改善箇所説明図

トルクコンバータ式変速機

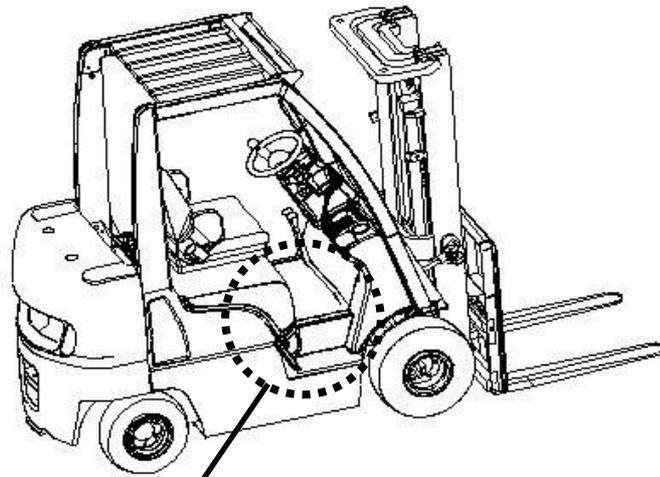
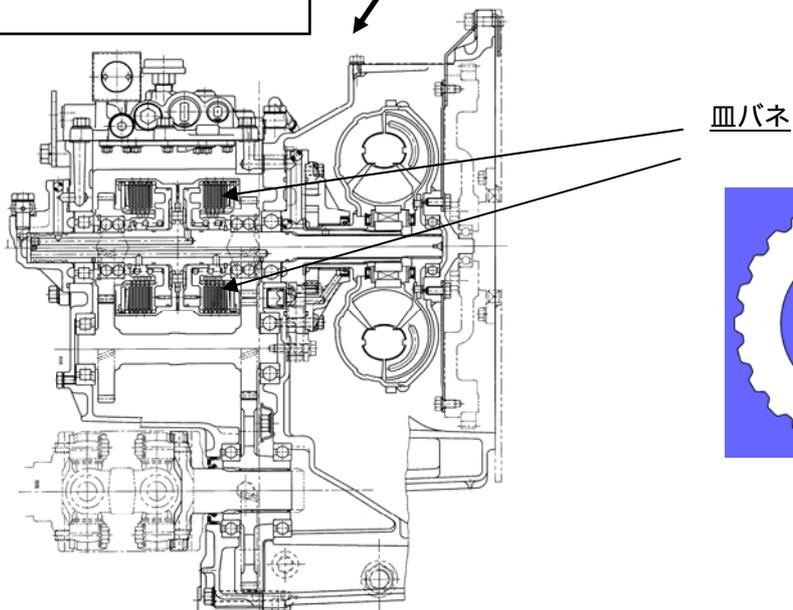
基準不適合発生箇所

トルクコンバータ式変速機において、前後進切替操作時のショックを軽減させる皿バネの強度が不足しているものがある。そのため、前後進切替操作を頻繁に行うと、当該バネが破損し、そのまま使用が続けると、破損したバネ小片がクラッチギヤとドラムの上に噛み込み、最悪の場合、ニュートラル状態で車両が動き出すおそれがある。

改善内容

全車両、トルクコンバータ式変速機を対策品と交換する。

識別

変速機の表面に、白ペイントを塗布する。
